# TANGENZIALE EST ESTERNA DI MILANO

## PROGETTO ESECUTIVO LOTTO B

### PROGETTO ESECUTIVO DELLE CAVE DI PRESTITO

CAVA DI GHIAIA E SABBIA NEI COMUNI  
DI POZZUOLO MARTESANA E MELZO  
STUDIO D'IMPATTO AMBIENTALE  
RISPOSTA ALLE RICHIESTE DI INTEGRAZIONI MATTM  
PROT. GTVA-2014-0004374 DEL 23/12/2014

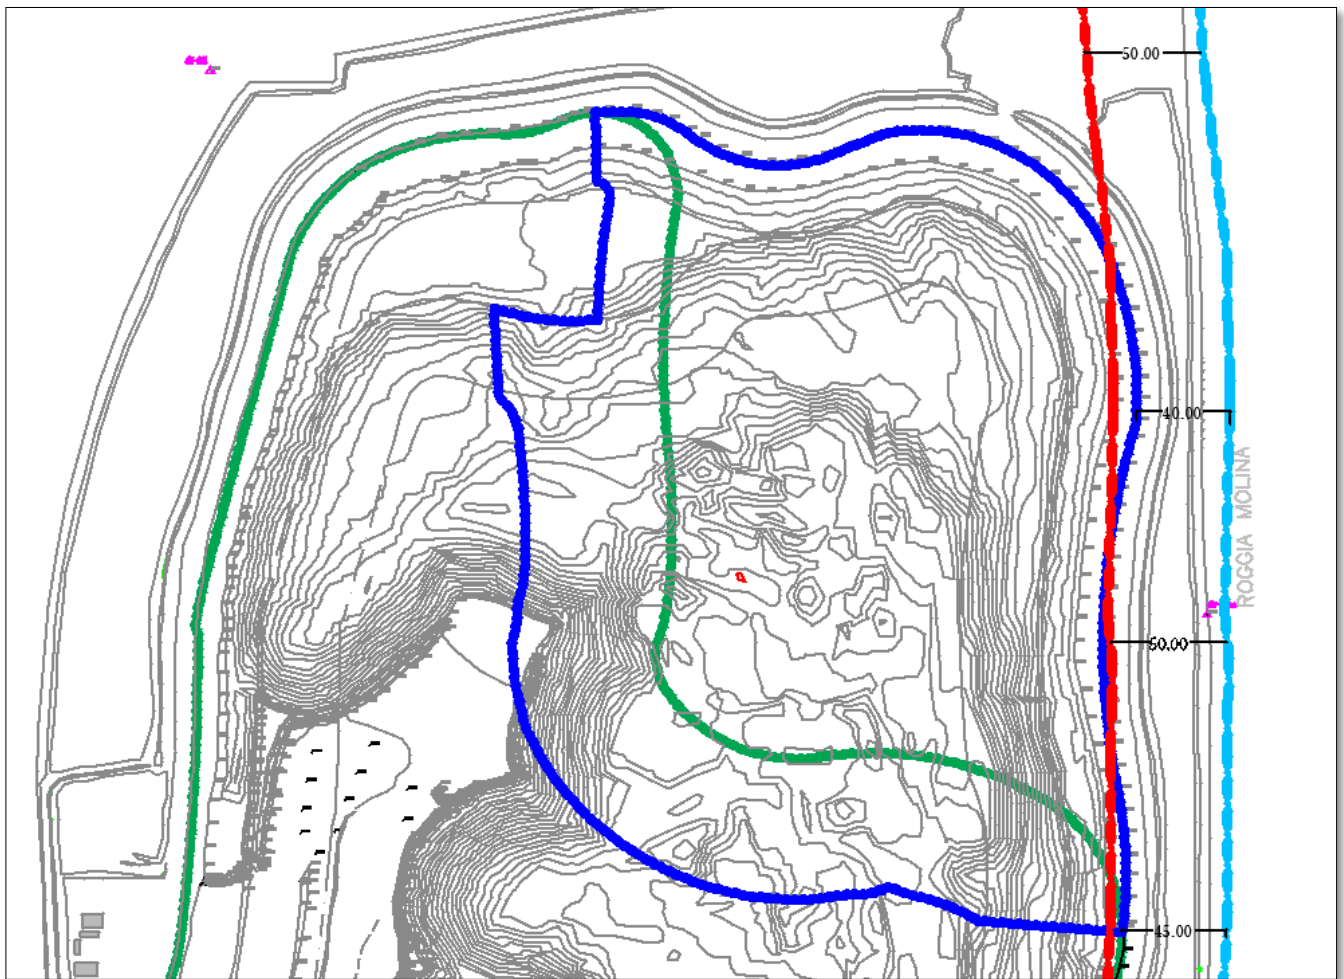
a. *dare atto in modo puntuale di avere ottemperato alle prescrizioni dal punto 1.1 al punto 1.9 e dal punto 2.1 al punto 2.4 della Determina Direttoriale prot. DVA-2014-0005315 del 28/02/2014*

L’unica prescrizione che avrebbe reso necessario modificare il progetto della cava autorizzato dalla Regione Lombardia era quella relativa alla distanza di rispetto di 50 m dalla Roggia Trobbia. Tuttavia, come illustrato al Cap. 4.3 della Relazione illustrativa del SIA, al momento della sospensione dei lavori, il ciglio di scavo era già stato realizzato come previsto dallo scavo autorizzato.

Considerato che la richiesta di mantenere la distanza di 50 m dalla roggia Trobbia è giustificata con la necessità di evitare possibili interferenze con la cava, ma che il SIA evidenzia che non vi è alcuna interferenza, né dal punto di vista idraulico, né da quello idrogeologico, si è ritenuto che la distanza minima già prevista (circa 40 m, peraltro in tratti molto limitati del perimetro di cava) sia comunque ampiamente cautelativa rispetto ai 20 m indicati dalle norme di polizia mineraria (art. 104 DPR 128/59).

Distanze inferiori ai 50 m del ciglio di scavo erano, del resto, già state autorizzate nella cava approvata dal CIPE nel 2011.

Nell’immagine seguente si evidenzia

- in **blu** il nuovo ciglio di scavo del Progetto di cava Ampliato;
- in **verde** il ciglio di scavo del Progetto di cava Approvato;
- in **ciano** il ciglio della roggia Trobbia;
- in **rosso** il limite dei 50 mt.

**Fig. 3 – Soggiacenza della falda freatica registrata nei piezometri della Cava di Bisentrato dal 1985 al dicembre 2014**

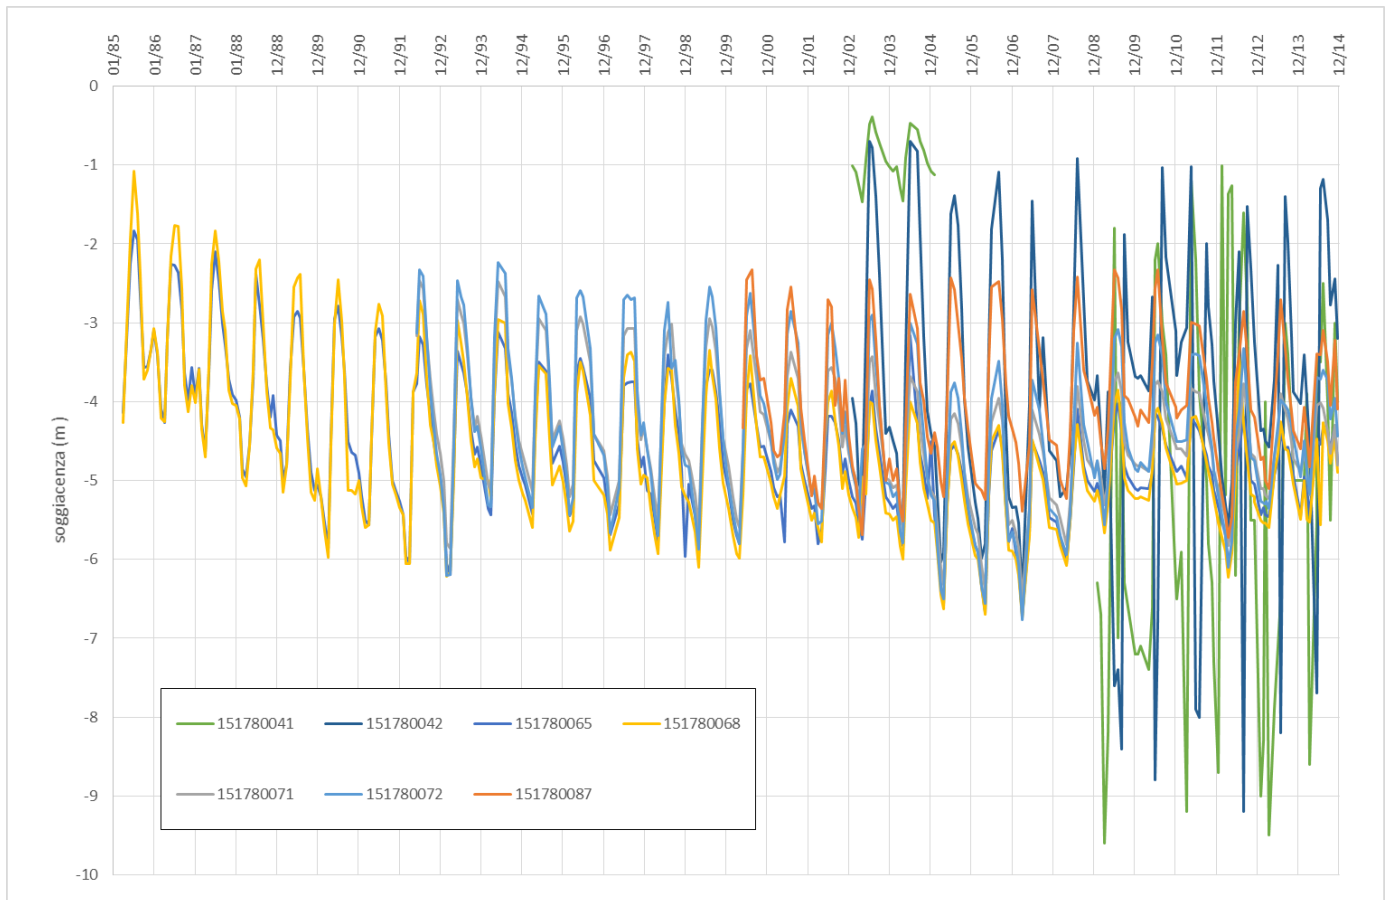
*aggiornare tutti i dati piezometrici relativi alla cava di Bisentrato perché risalenti agli anni 2011/2012;*

Sono stati aggiornati i dati piezometrici disponibili per la cava di Bisentrato, fino al dicembre 2014. Nelle figure seguenti si riportano i grafici sintetici. I dati dettagliati sono riportati in Allegato 5. Per la correlazione con il modello idrogeologico si veda il paragrafo precedente.

Tav. 1 - Monitoraggio componente acque sotterranee

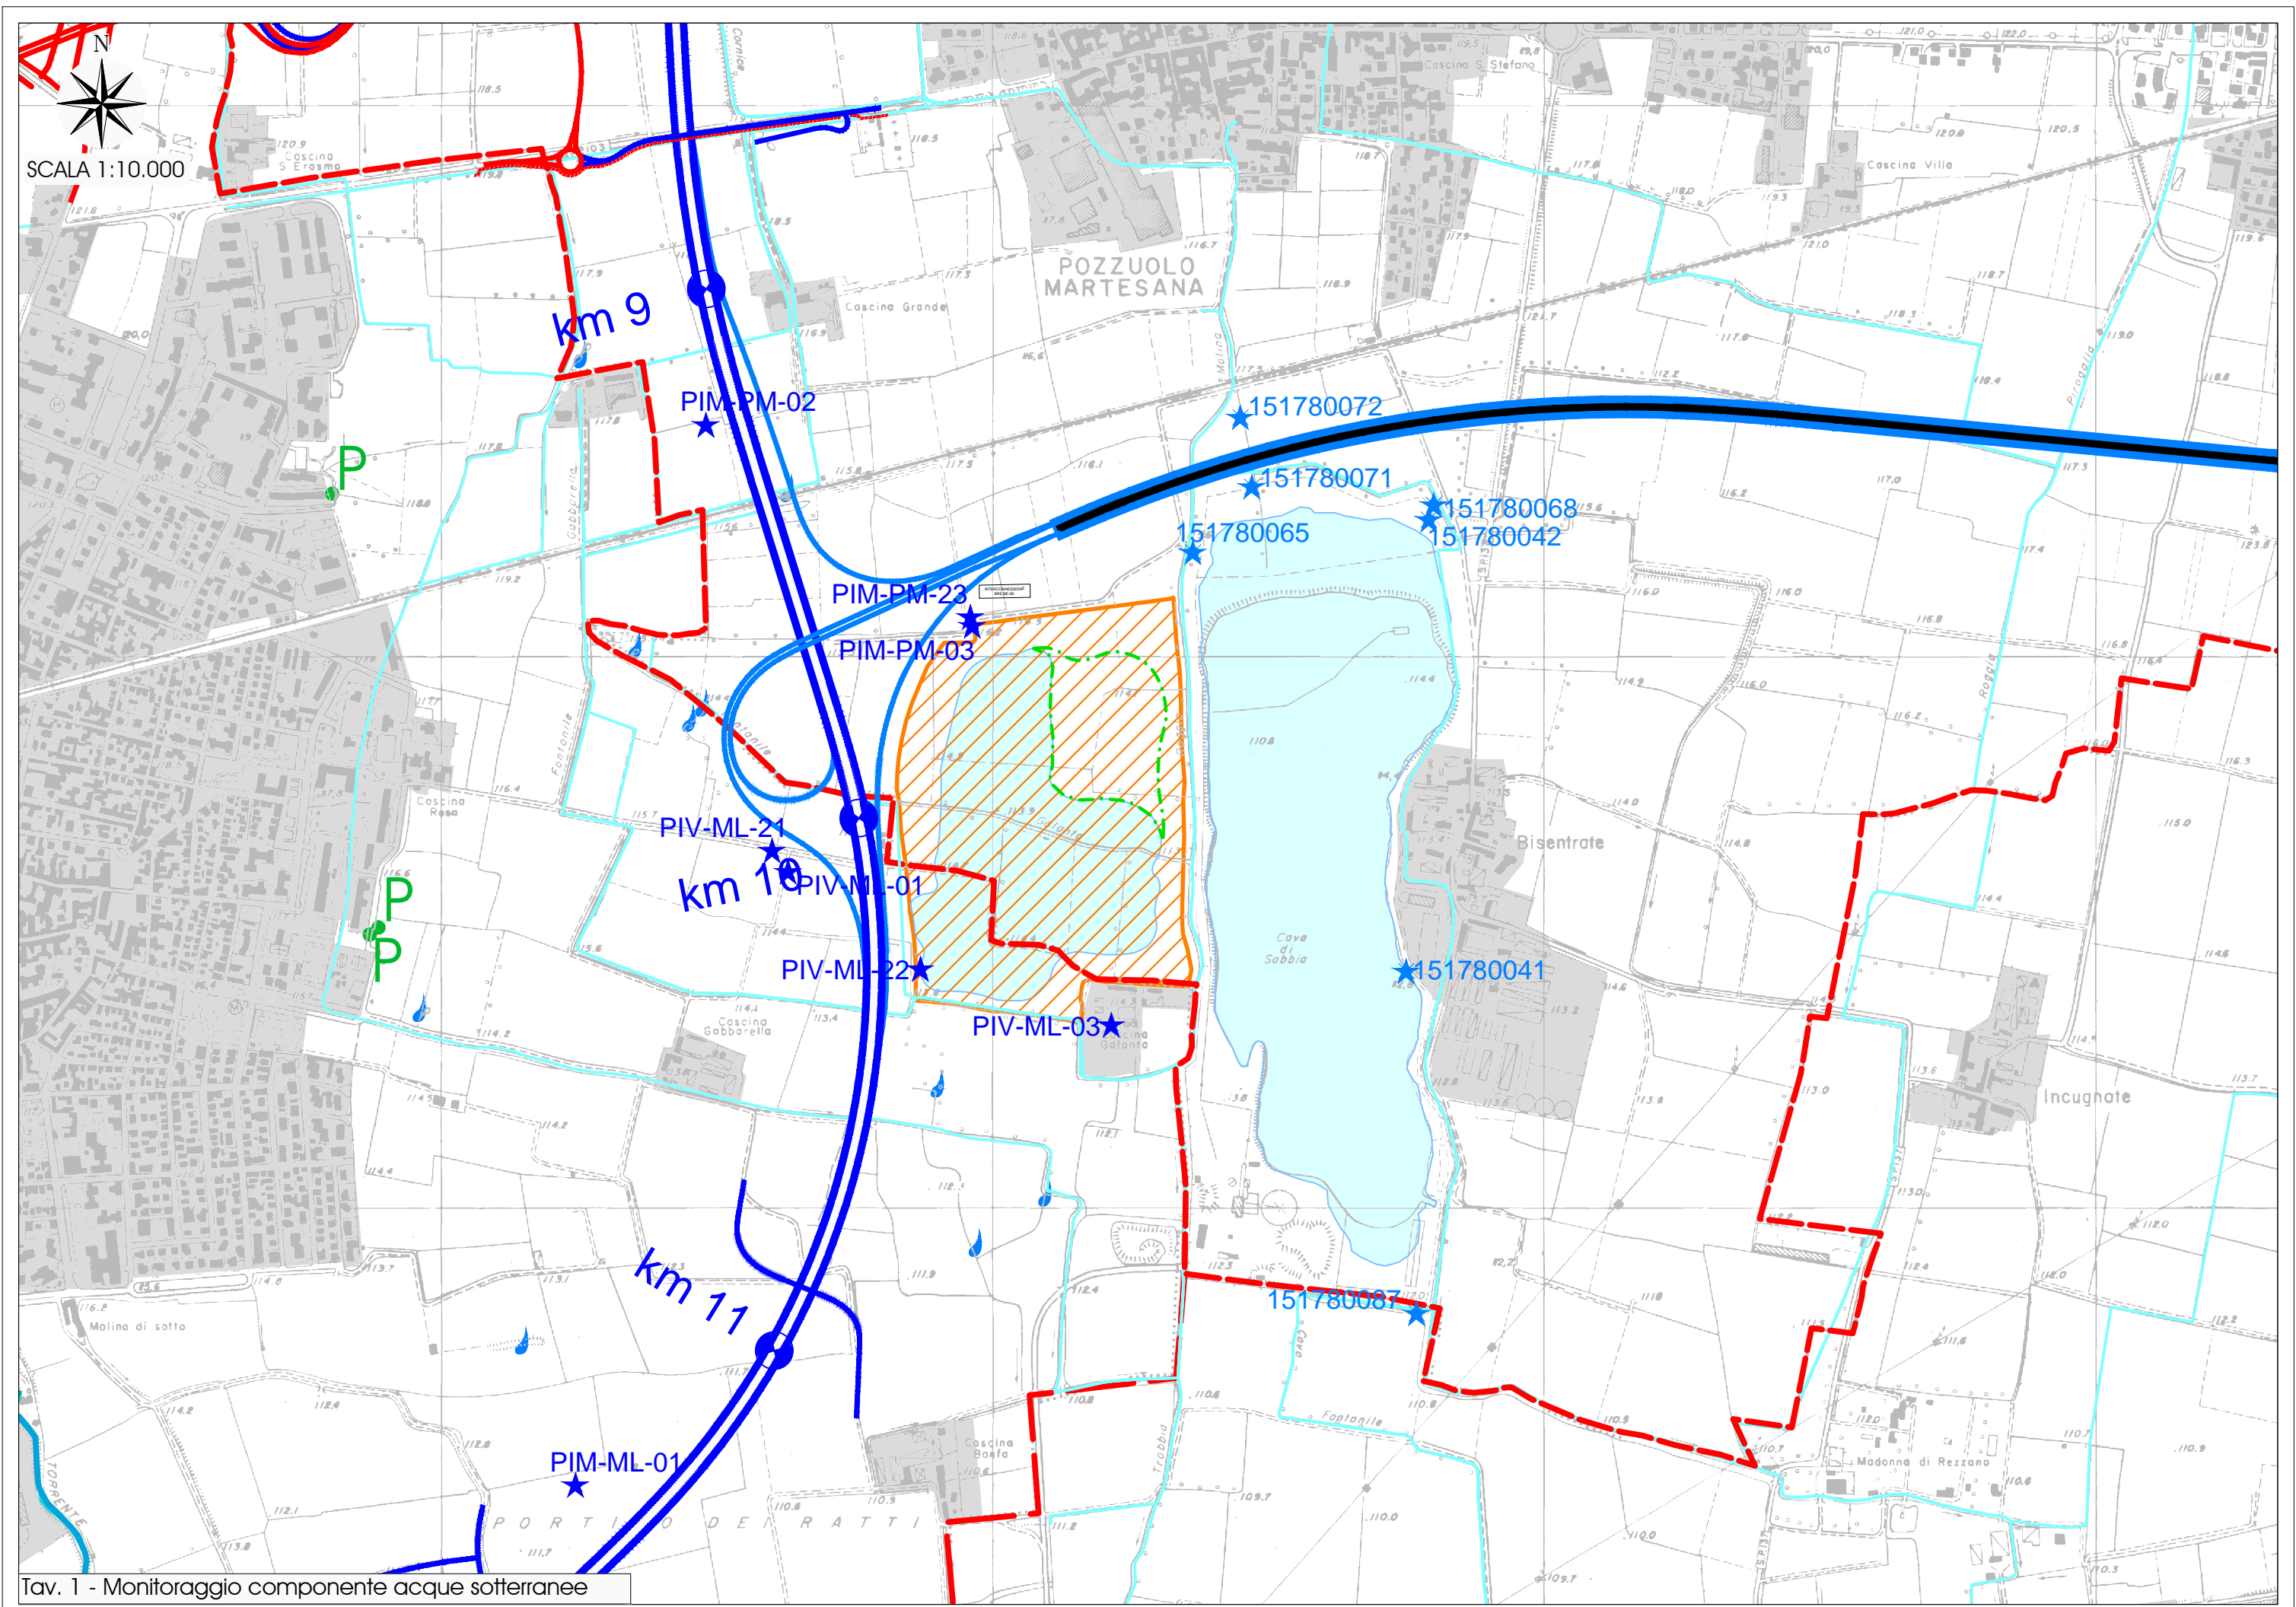
*integrare e aggiornare il numero dei piezometri e i dati piezometrici della variante compreso l'anno 2014, inerenti la cava in ampliamento e, conseguentemente, aggiornare le simulazioni di modello in base agli ultimi dati ed eventuali variazioni di questi;*

L'ubicazione di tutti i punti di monitoraggio al Dicembre 2014 è riportata in Tav. 1 – Punti di monitoraggio acque sotterranee.
